Eerdere ontwerp varianten en wijzigingen.

Aanpassingen gedurende de uitwerking van het ontwerp.

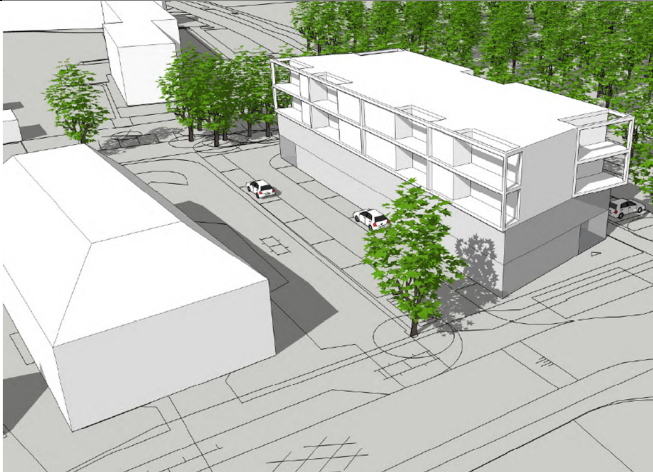
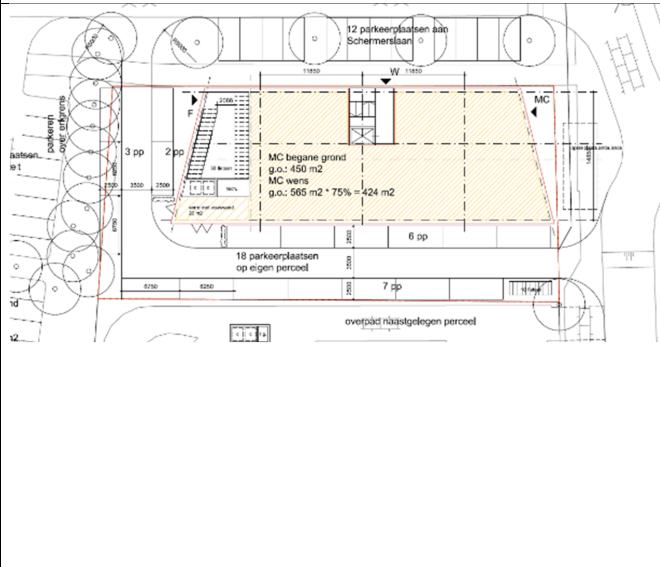
1 ^{ste} schetsontwerp d.d.5-6-2018 2 lagen medisch centrum en 2 lagen woningen	2 ^{de} schetsontwerp d.d.: 18-6-20 4 lagen woningen	Voorlopig ontwerp d.d. 5-11-21 4 lagen woningen
	<p>Vervallen medisch centrum Een medisch centrum geeft voor de buurt veel verkeersbewegingen, dit is niet gewenst.</p>	<p>Meer afstand van de Joost v.d. Vondellaan. Gebouw is circa 2,7 m opgeschoven? Het gebouw is zo op deze plek minder dominant aanwezig.</p>
	<p>Bouwhoogte en vorm Beperken bouwhoogte, bij voorkeur naar 3 lagen of een terug liggende laag. Hier is in het plan niet aan voldaan. Doordat de twee lagen medische centrum zijn vervallen wordt het gebouw bij 4 lagen 1,5 meter lager.</p> <p>Voor een hoekaccent zijn 4 lagen gewenst. Terug liggende 4de bouw laag geeft een minder strak gebouw.</p>	<p>Toegang parkeren via de parkeerhof. Is gezien vanuit de Schermerslaan overzichtelijker en veiliger. Gebouw kan hierdoor opgeschoven worden.</p> <p>Minder diep gebouw. Gebouw is uitgerekt waardoor de gebouw diepte 1 m minder is geworden. Gevel aan de Vondellaan wordt zo smaller.</p>

<p>Entree verplaatst naar de ander zijde</p> <ul style="list-style-type: none"> • Geeft meer sociale controle voor de parkeerhof. • Is veiliger dan aan de drukke J. v.d. Vondellaan.

Bovenstaande wijzigingen zijn tot stand gekomen door overleg met de omwonenden. Dit Betreft een afvaardiging bewoners van de nieuwe huizen aan de Joost van den Vondellaan en Johan van Oldenbarneveltlaan, als ook enkele bewoners aan de Burgemeester Patijnlaan en Joost van den Vondellaan.
